**OGGETTO: I.D. VIP 1713 trasmissione parere n. 1241 CTVA del 31 maggio 2013.
Richiesta di parere art. 9 D.M. 150/07 progetto per il completamento
di Fiumicino sud aeroporto Leonardo Da Vinci, proponente Enac.
Parere CTVA 1156 del 25/01/2013. Richiesta di chiarimenti al parere
pervenuta dalla D.G.V.A.**

Parere n. 1241 del 31 maggio 2013

<p>Progetto</p>	<p>Parere Art.9 DM150/07 Progetto per il completamento di Fiumicino sud aeroporto Leonardo Da Vinci. Parere CTVA 1156 del 25/01/2013. Richiesta di chiarimenti al parere pervenuta dalla D.G.V.A.</p>
<p>Proponente</p>	<p>ENAC Ente Nazionale Aviazione Civile</p>

Immagine a scala vasta relativa all'ubicazione dell'Aeroporto Leonardo da Vinci ed il rapporto con le aree SIC e ZPS.

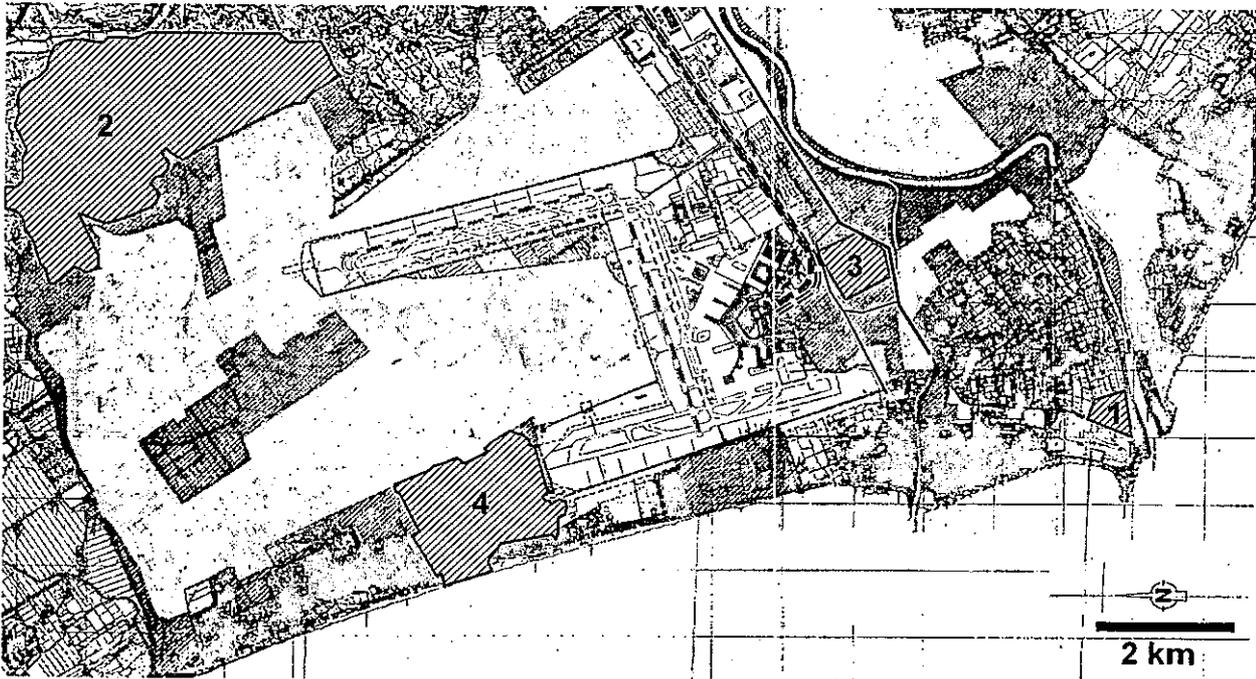
Inoltre, è stato inserito nel valutato del Parere (pagina 46 e 47) quanto riportato di seguito, nonché l'immagine dell'aeroporto a scala vasta con aree SIC e ZPS:

Relativamente agli altri due SIC (IT6030024 Isola Sacra, IT6030025 Macchia Grande di Ponte Galeria), gli stessi si trovano a distanze significative dal sedime aeroportuale e dalle relative piste (cfr grafico allegato).
